改善箇所説明図①

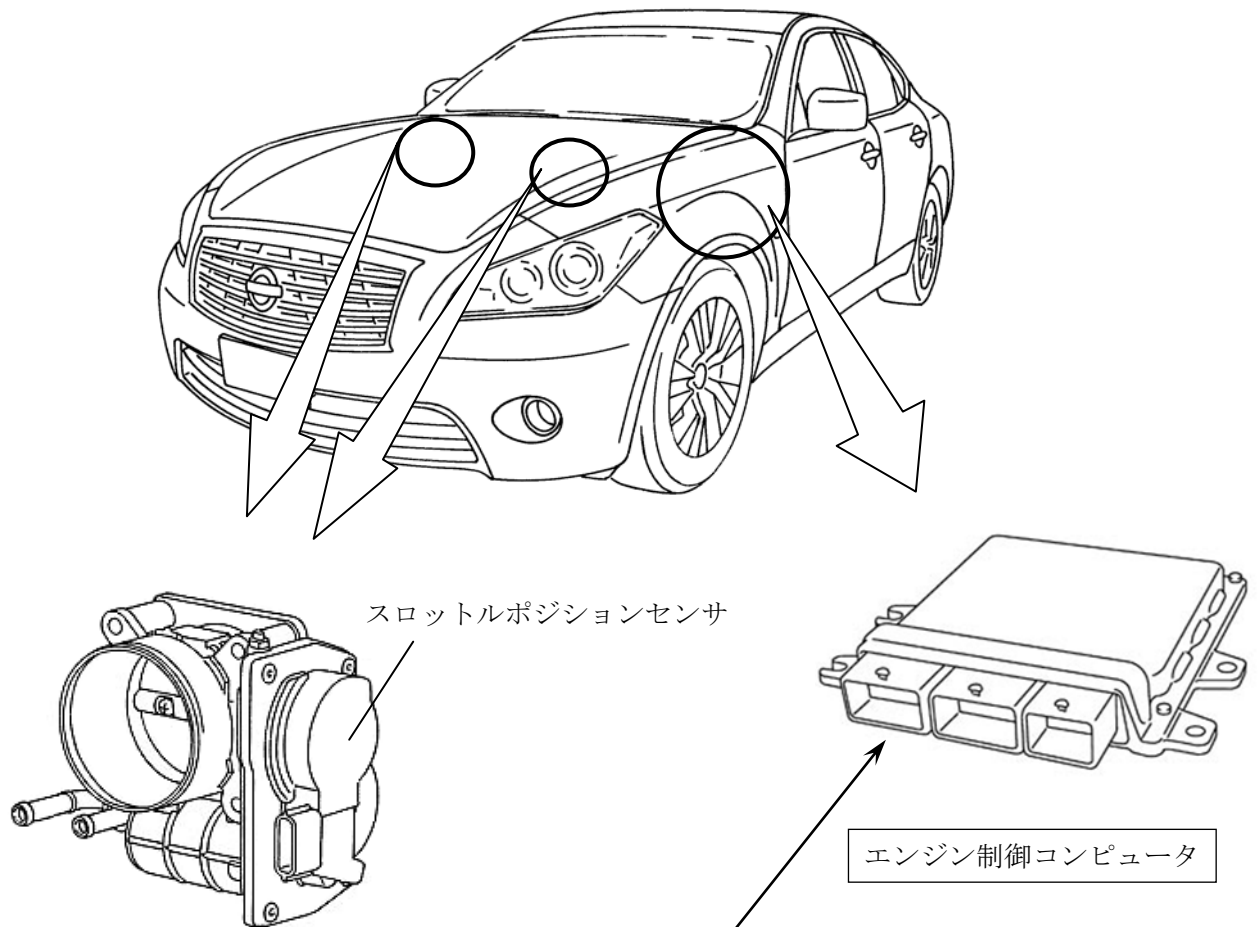
基準不適合発生箇所

エンジン制御コンピュータのプログラムが不適切なため、スロットルポジションセンサからの信号が異常だと判断した場合、フェールセーフ制御によりスロットル開度を固定状態にするが、当該制御中にスロットルポジションセンサからの信号が正常に戻った場合、スロットルが徐々に開くことがある。そのため、エンジン回転が徐々に上昇し、アクセルペダルを踏んでいないにもかかわらず加速するおそれがある。

改善の内容

全車両、当該エンジン制御コンピュータのプログラムを修正する。

識別：銀色のシールをモデルナンバープレートの右横に貼り付ける。
